ZARZĄD DRÓG MIEJSKICH

ZDM/DZP/11678 /20/ZZ
ZDM – DZP.3411. 461 .2020.IJA

Dot.: postępowania prowadzonego w trybie przetargu nieograniczonego na:
Modernizacja oświetlenia ulicznego w ramach programu „SOWA – oświetlenie zewnętrzne”:

Ulica Krucza, na odcinku od Alei Jerozolimskich do ul. Pięknnej
Węzeł Trasy Łazienkowskiej z Wisłostradą
Węzeł Trasy Łazienkowskiej z Walem Miedzeszyńskim
Nr postępowania ZDM/UM/DZP/40/PN/35/20.

Syt 2 / Dane planowania

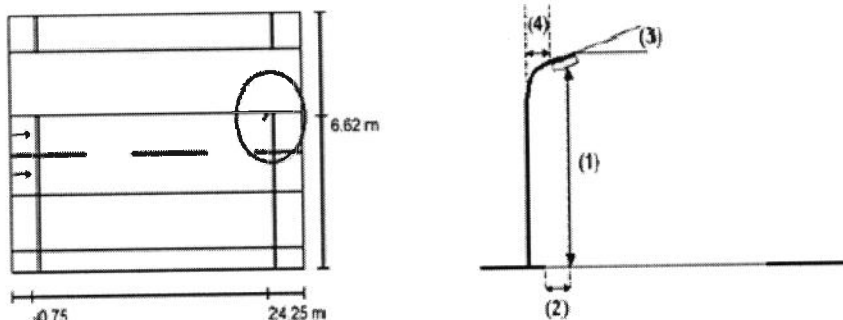
2.1 W obliczeniach dla syt.1 przyjęto klasy chodników S3 oraz S4 dla syt.2 przejęto S2 oraz CE2. W sytuacji 2 wnosimy o zastosowanie klas oświetleniowych jak w sytuacji 1 które jest adekwatna do oświetlenia chodnika? Niepoprawne jest stosowanie klasy CE dla oświetlenia chodnika.

2.2 Proszę o wyjaśnienia obliczeń dotyczących sytuacji nr 2. W obliczeniach przyjęto obrócenie słupa względem jezdni (nie jest on ustawiony prostopadle do jezdni). Na zdjęciach streetview ul. Lektykarskiej nie widać, aby słupy były obrócone.

2.1 i 2.2 Sytuacja nr 2 – Zamawiający wyjaśnia, że obliczenia dotyczą sytuacji na skrzyżowaniach, gdzie projektowane są naświetlacze na słupach z wysięgnikami podwójnymi (wysięgniki typu „V”)
